令和5年10月4日

「ヘリテージ・アラートに対する事業者見解について」（令和5年9月29日公表）
に関する、イコモスの「ヘリテージ・アラート」における根拠の説明

(一社) 日本イコモス国内委員会 岡田保良

図1 神宮外苑地区における東京都風致地区条例許可申請書
低木伐採樹種名（建国記念文庫の森および第二球場の一部）

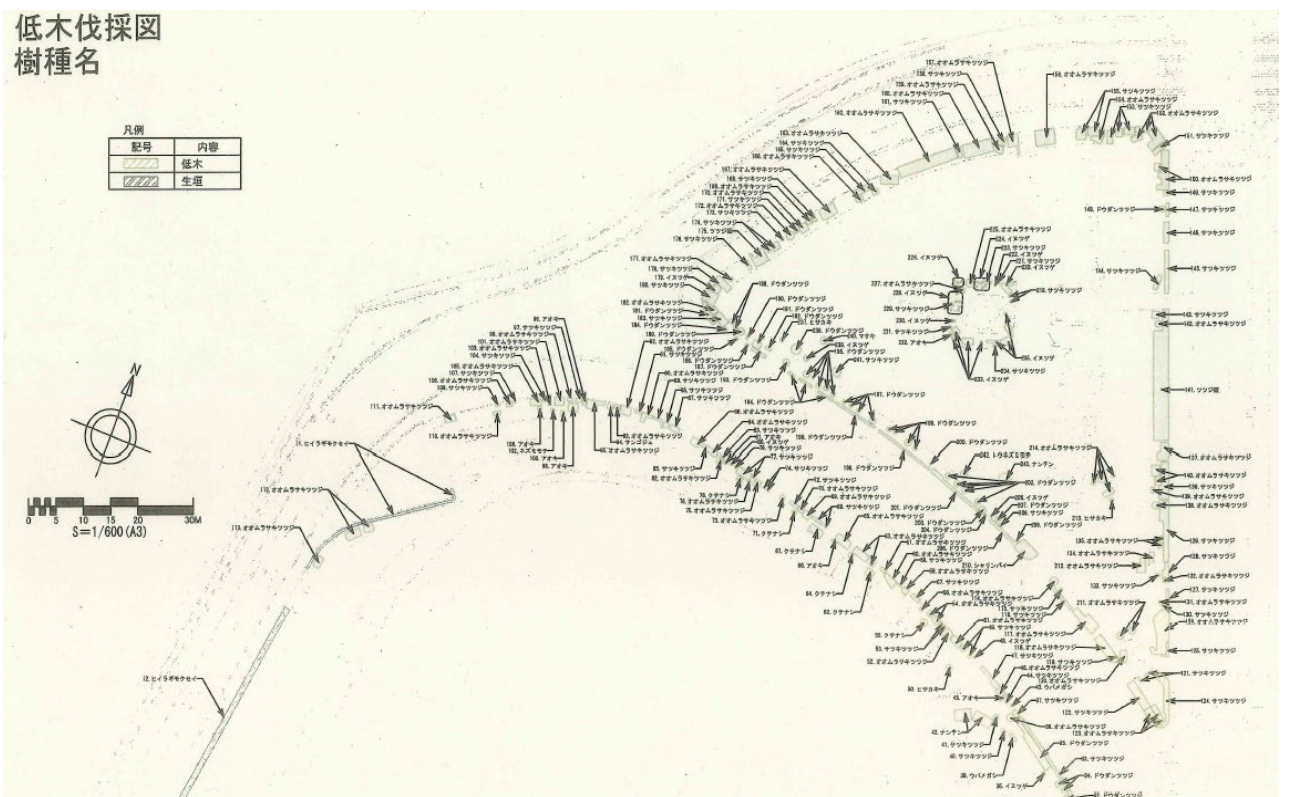
図面および伐採樹木の一覧表が提出されており、すべてが推測ではなく、低木についても、毎木調査が行われています（以下、参照）。

図3 日本イコモス：現存植生図

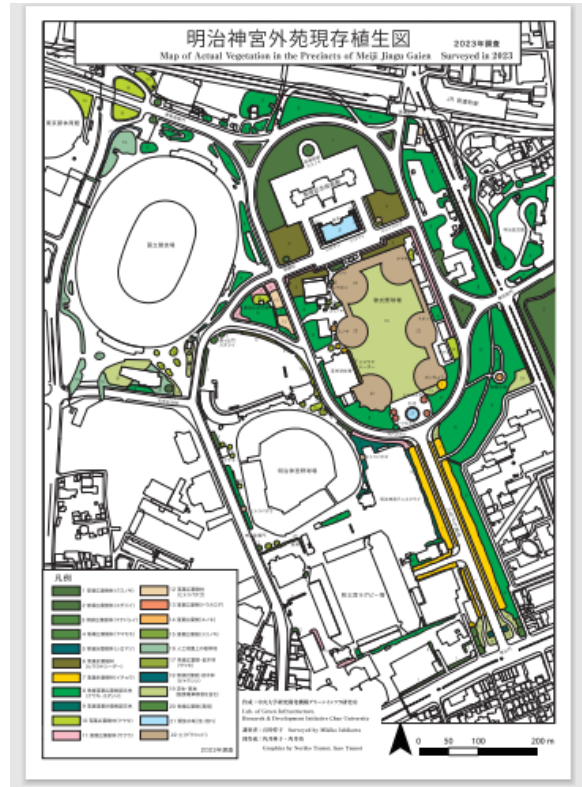
事業者は、審議会においてすら、単なる「緑地現況図」(図1)を「現存植生図」と主張されました。図2が、日本イコモスが調査を行い、外苑全体を対象として作成した「現存植生図」です。

図6 建国記念文庫の森北側の保存緑地断面図

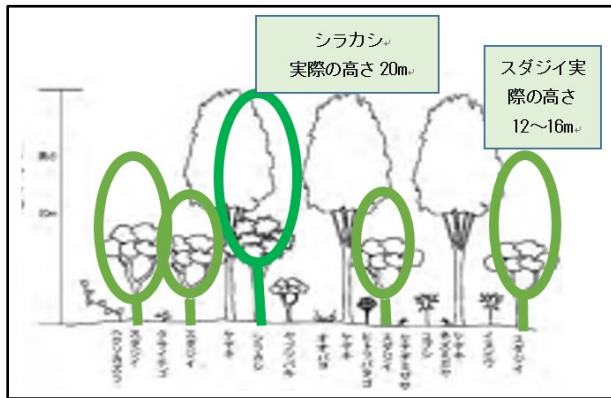
以下の表は、計画において保存緑地とされているエリアの植生調査表です。評価書では、「建国記念文庫の森南側」と記載されていますが、現地調査の結果、南側は間違いで、北側の森であることが明らかになりました。この群落は、高木層はケヤキですが、亜高木

層にはスダジイが占めており、落葉広葉樹と常緑広葉樹の階層性のある群落です。群落名は、植栽樹林群（ケヤキ）ではなく、常緑・落葉広葉樹混交林（スダジイ・ケヤキ）の分類が適切です。この群落は内苑においても同様の群落名称となっており、外苑地区における最も自然度の高い群落です。毎木調査表と照合の結果、植生断面図は間違っていました。

北側の誤り

コドラートの面積が不適切

図7 分断、破壊される常緑落葉混交林

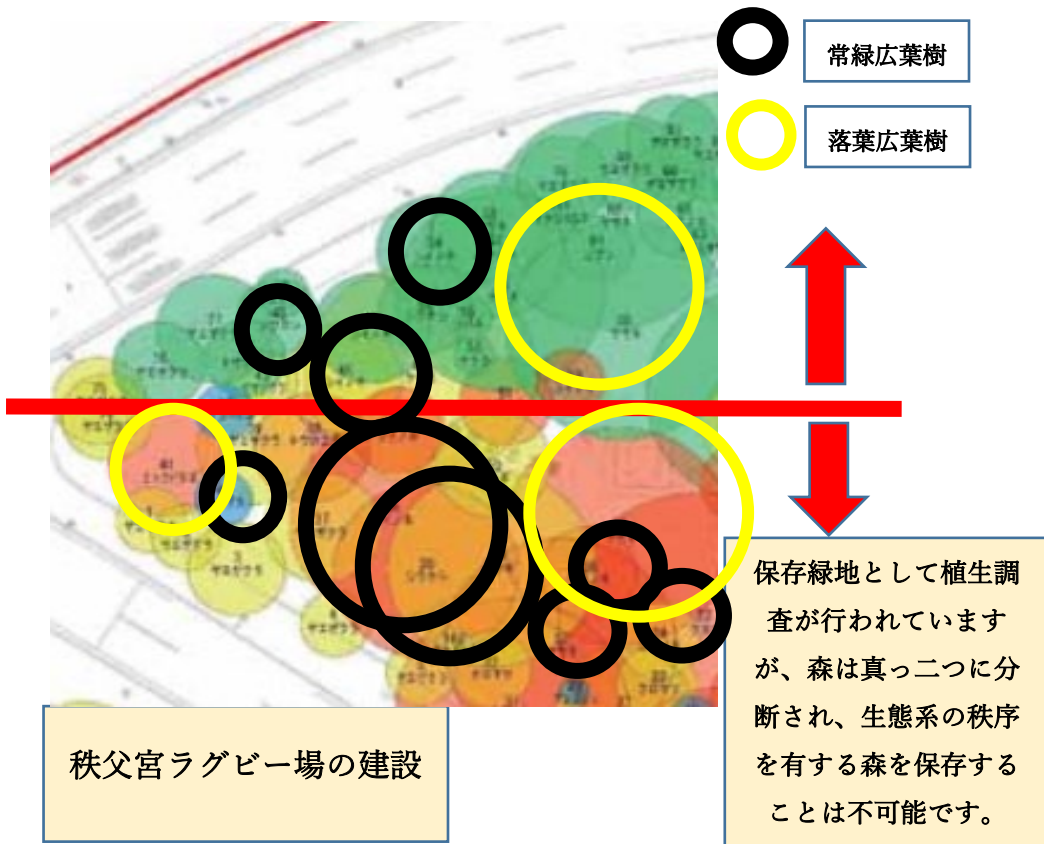
ラグビー場の建設により、この森は、真っ二つに分断されることになります(図7)

大正期より継承されてきた樹林は伐採・移植により、生態系の秩序を有する森は破壊されます。残存する常緑落葉広葉樹林の樹木は、スダジイ（毎木調査番号47）、シラカシ（毎木調査番号52）、ケヤキ（毎木調査番号56）等であり、戦後、植栽されたヤエザクラ3本など、合わせて10本にもみえない樹木であり、永久コードラートを設置し、モニタリングを行っていくという、保存緑地の維持のための基本すら、実現することはできない状況となります。ラグビー場が建設される南側の森も、伐採・移植により、完全に破壊されます。このように、市街地再開発事業対象地で最も豊かな生態系を有する森は、消滅していくことになります。

写真7 建国記念文庫のヒトツバタゴの森

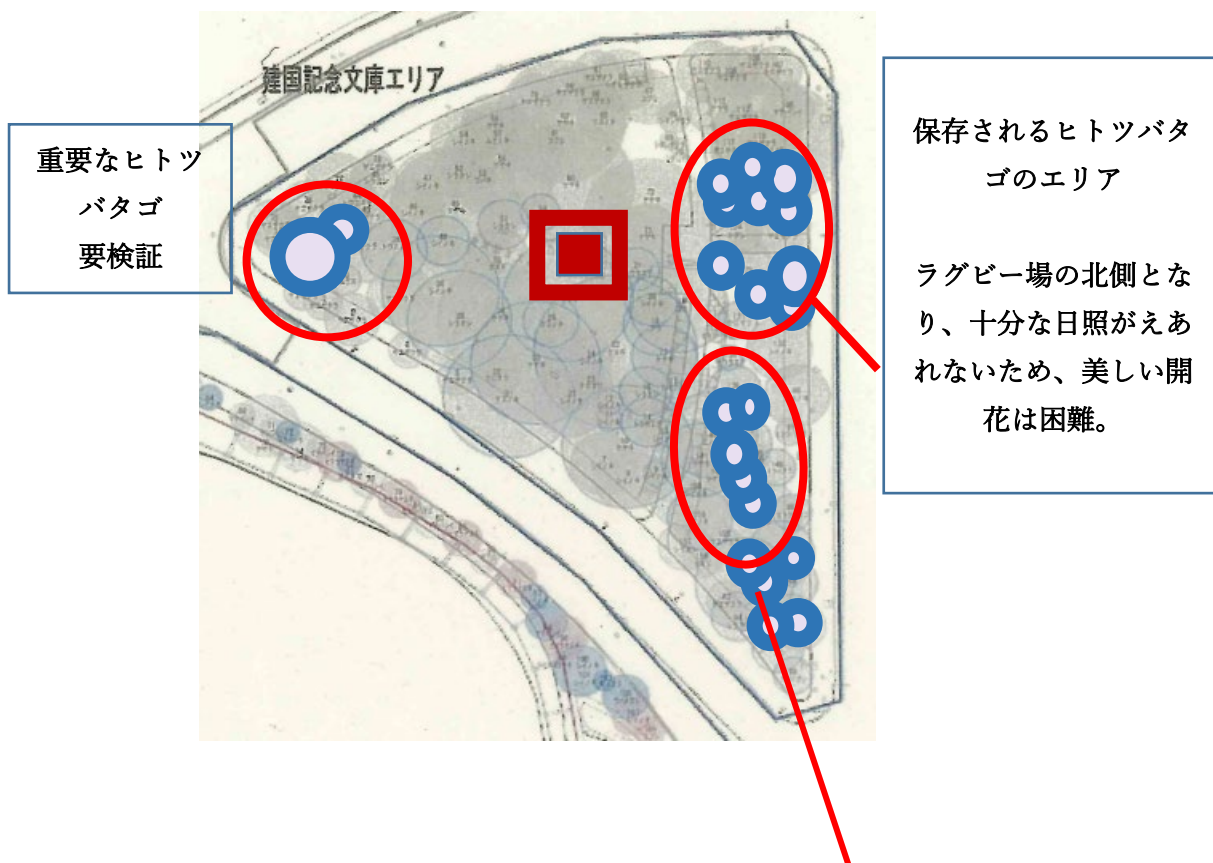
建国記念文庫の森の中で、特に重要なものが、34本のナンジャモンジャのうち、樹木番号41（保存緑地に隣接）です。樹高8.0、幹回り195cm、葉張り10.0であり、明治期に確認された第一世とほぼ、同様の大きさです。その他の33本は、幹回りは50～70cmであり、戦後、植栽されたものと想定されます。樹木番号41のナンジャモンジャは、絵画館前、小石川植物園、東大本

秩父宮ラグビー場の建設により、破壊されるヒトツバタゴ樹林地。外苑で最大のヒトツバタゴ生育地が消滅する。回復、ミティゲーション等は、評価書に記載されていない。

図11 第二球場（一部）と建国記念文庫の森の伐採・移植計画図

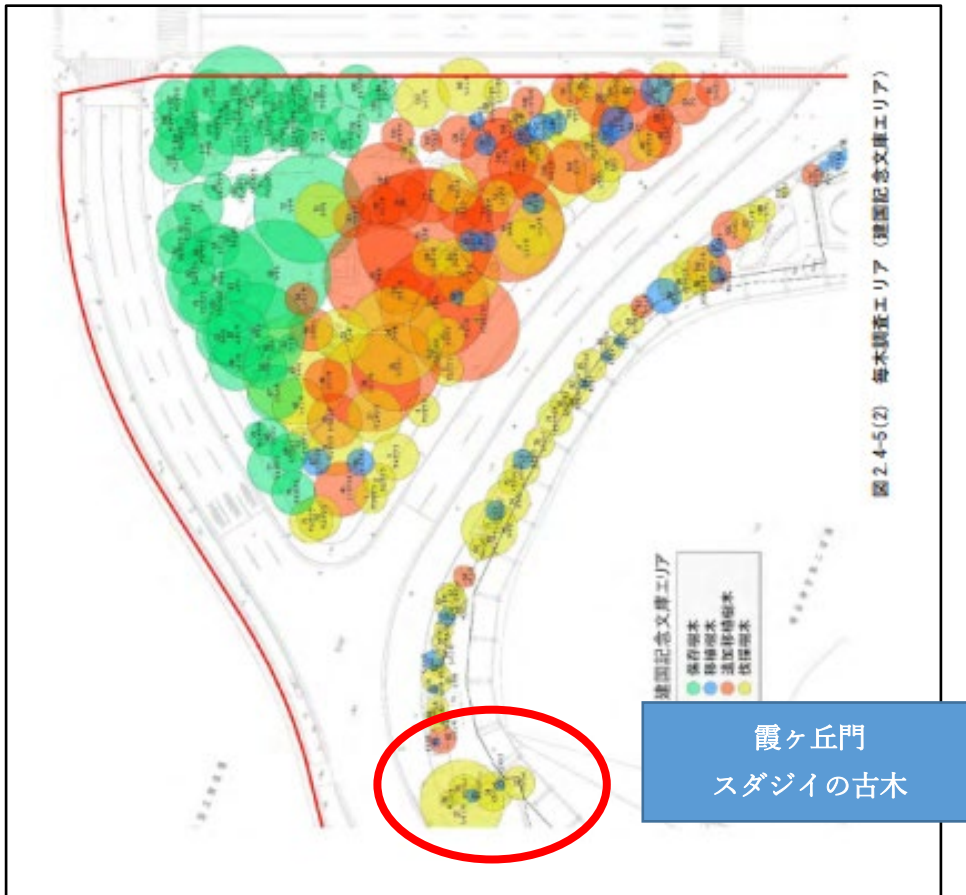
日本イコモスは、2023年3月3日、「秩父宮ラグビー場の移転により破壊される『神宮外苑霞ヶ丘門』の保全に関する要請書」を提出いたしました。現時点で、全く回答はありません。スタジイ、マテバシイは伐採計画のままで、本件に関しましては、至急、お返事が必要と存じます。社会的責任です。

事業者の回答は、本数のみの記載であり、ここに記したように、生態的構造、歴史的、文化的意味をふまえた森についての考察と保全・再生の考え方が欠落しています。

写真（左） 16 最も衰退が著しいイチョウ（レストラン前 2023年7月27日）

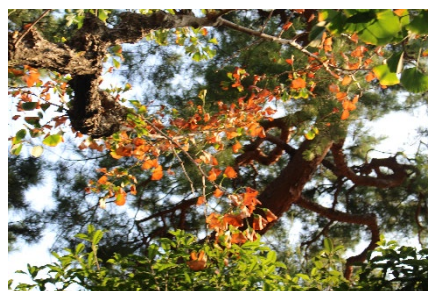
と記載しておられますが、色づきではなく、枯れ葉となっています。

いちよう並木につきましては、この夏の酷暑の中で、灌水を行い手当をうけておりましたイチョウは、2本にすぎません。最も衰退が著しいレストラン前のイチョウ（写真16）につきましては、なんらの手当も行われず、衰退がすすんでおります。
